Dipl.-Ing. Hans Heydemann, Stuttgart

Fachtechnische Bewertung des Brandschutzes in der Machbarkeitsstudie der Deutschen Bahn zum Fernbahntunnel Frankfurt a.M.

Herausgeber: Bündnis Verkehrswende Frankfurt

April 2023

Die Grafik aus der DB-Studie, Anlage 5 Querschnitte: „Regelquerschnitt 1-gleisiger Tunnel, Geschlossene Bauweise“ (Datei "05_01_RQ_1-gleisiger_Tunnel_geschlossene_BW.pdf"- um Maße und Schattierungen ergänzt).

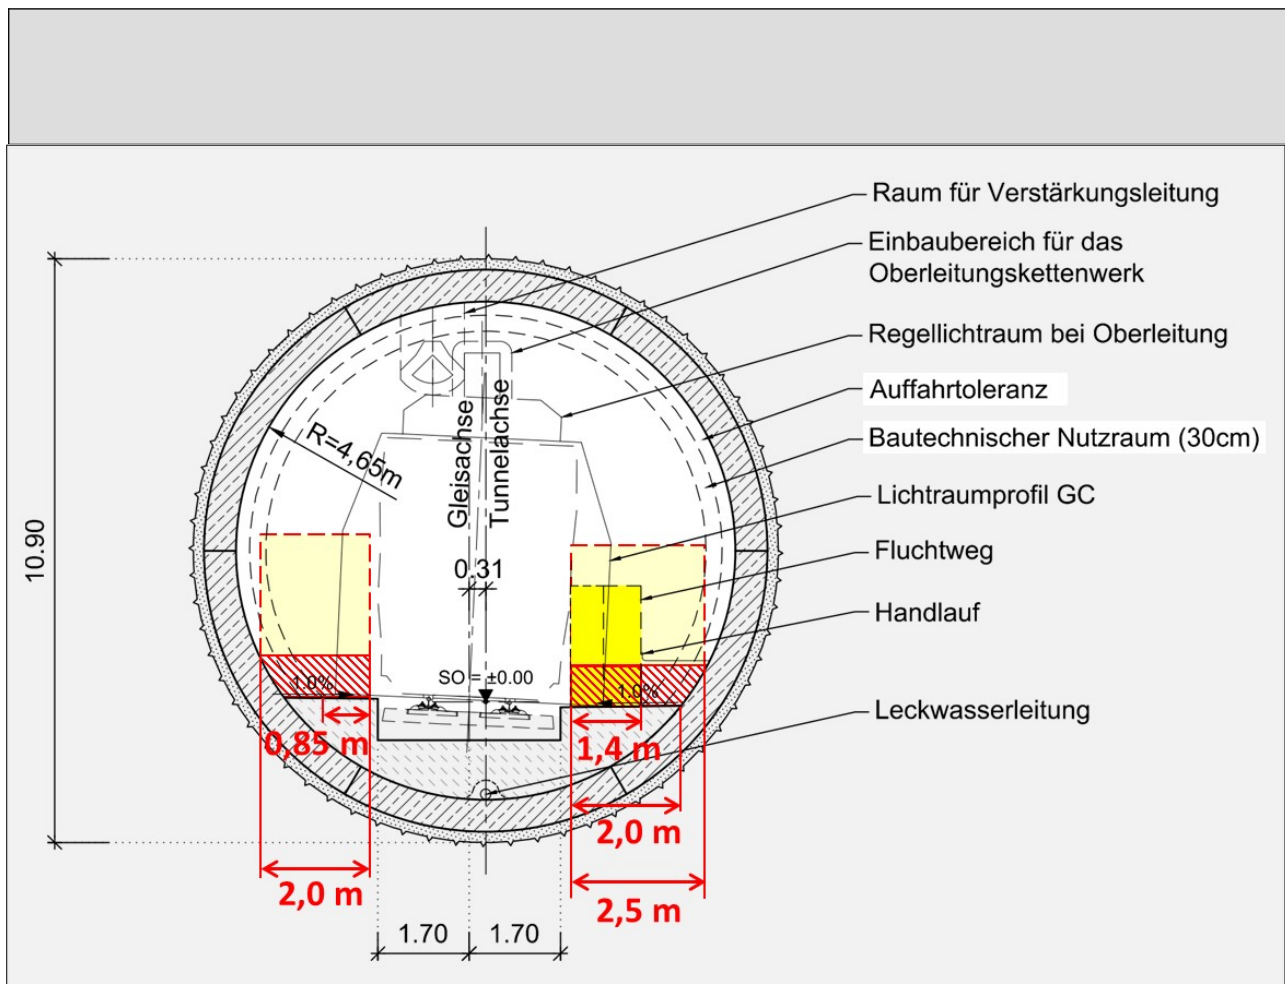
Wesentlichen Anteil daran haben neben der hohen Passagierzahl in den Regionalzügen die **nur 1,4 m breiten Rettungswege**. Sie könnten rund 2 m Breite aufweisen, wenn nicht eine große "Auffahrttoleranz" und ein großer "Bautechnischer Nutzraum" von je 0,3 m vorgehalten würden.

Die nachfolgende Planzeichnung aus der DB-Studie wurde für die Wiedergabe hier mit Vermaßungen und Schattierungen versehen. Sie zeigt gelb hinterlegt den schmalen Rettungsweg. Es ist nicht zu verantworten, dass in den ohnehin engen Doppelröhrentunneln auch noch der Rettungsweg durch unnötig große Toleranzen, Einbauten und teils sogar durch den Handlauf künstlich verengt werden. Hier ließe sich mit geringen Mitteln viel für die Sicherheit im Evakuierungsfall gewinnen. Die Auffahrttoleranz erscheint ungewöhnlich groß und sollte verringert werden können. Die Installationen der Löschwasserhydranten und Notrufsäulen nutzen idealerweise die Ausbauchung der Tunnelröhre. So könnte eine hindernisfreie Rettungswegbreite von 2 m nutzbar gemacht werden.

Achtung! Möglicherweise sind die Tunnel laut DB-Studie noch deutlich enger geplant, Dort wird auf Seite 46 ein Radius von nur 4,4 m und ein freier Querschnitt von nur 52,7 m² angegeben.

Abbildung: Planausschnitt Stationstyp A

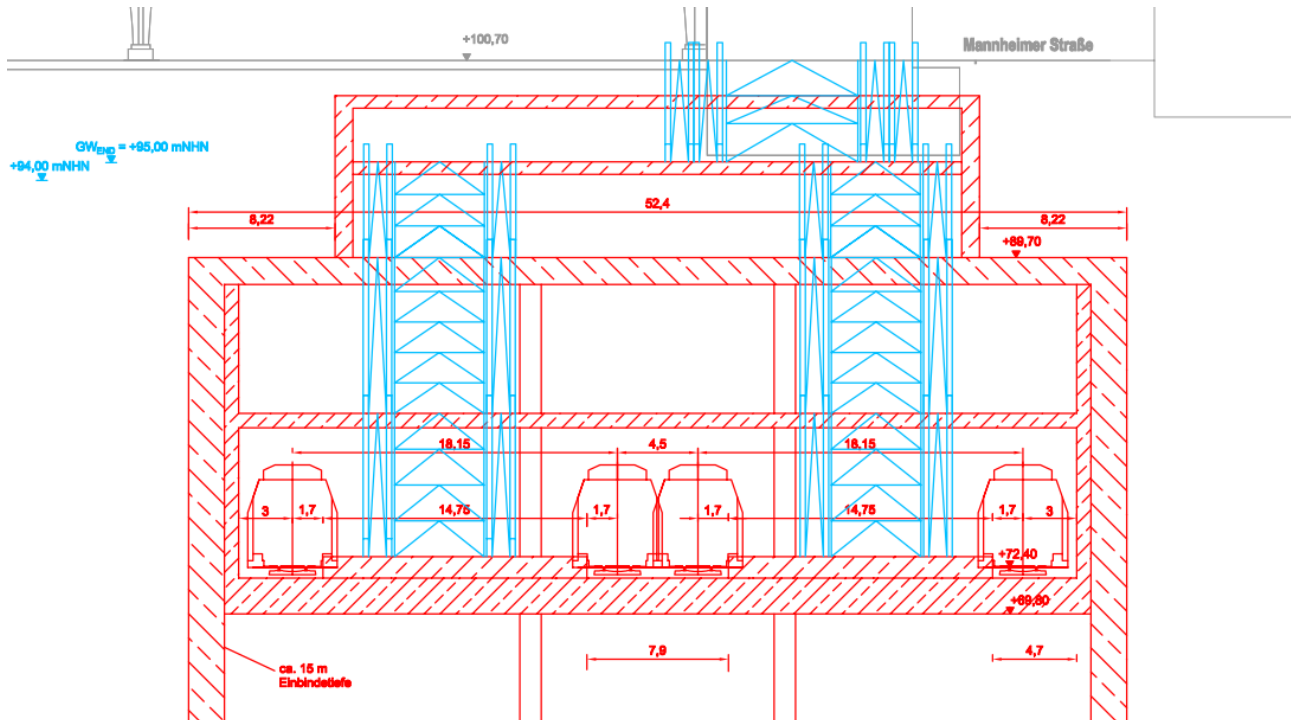
Der Tiefbahnhof ist hier im Querschnitt von „Typ A“, einer der bevorzugten Stationsvarianten, dargestellt. Der Bahnhof hat zwei Mittelbahnsteige, hier mit **14,75 m Breite**. Diese Breite, wie auch die des ebenfalls bevorzugten „Typ I“, unterschreitet die Vorgabe der Leistungsbeschreibung zur DB-Studie, in der es unter „Grundparameter“ unmissverständlich heißt:³⁶

Grob fehlerhaft ist es aber vor allem, dass ICEs mit 1.730 Passagieren als maßgebliche Belastung angesetzt wurden. Denn wie bereits dargestellt, sind Regionalzüge geplant, die mindestens 2.612 Passagiere in den Bahnhof bringen.

Mit den geplanten Regionalzügen kommen 1/3 mehr Personen auf die Bahnsteige. Damit sind auch die Treppenanlagen nicht mehr ausreichend für die Evakuierung der Reisenden im Brandfall. Bei gleicher Berechnung wie in der DB-Studie (Seite 166 ff) beträgt nun die Anzahl der für die Evakuierung nötigen Gehspuren

also **50 Gehspuren** statt bisher 38. Daraus folgt, dass die bisher geplanten 5 Treppenanlagen mit zusammen 40 Gehspuren nicht mehr ausreichen. **Zwei zusätzliche Treppenanlagen wären nötig.**

Abbildung: Planausschnitt aus Unterlage 6.3.06. Aus dieser Unterlage ergibt sich eine Entfernung von 70 m vom westlichen Ende des Tiefbahnhofes (nicht mehr im Bildausschnitt enthalten) zum nächsten Treppenbauwerk (links im Bildausschnitt).

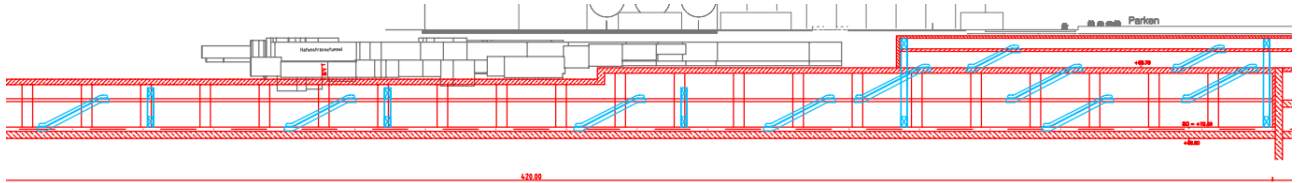
Zur Selbstrettung sind fünf Treppenanlagen (inklusive Feuerwehraufzug) pro Mittelbahnsteig über die Gesamtlänge von 420 m vorgesehen. Am westlichen Ende des Tiefbahnhofes ist kein Treppenhaus vorgesehen. Die Feuerwehraufzüge befinden sich am östlichen Ende.

Eine mechanische Dauerlüftung ist lediglich für die Technikräume vorgesehen. Eine natürliche Durchlüftung der Bahnsteigebene erfolgt über Schwallbauwerke an den beiden Stationsenden.
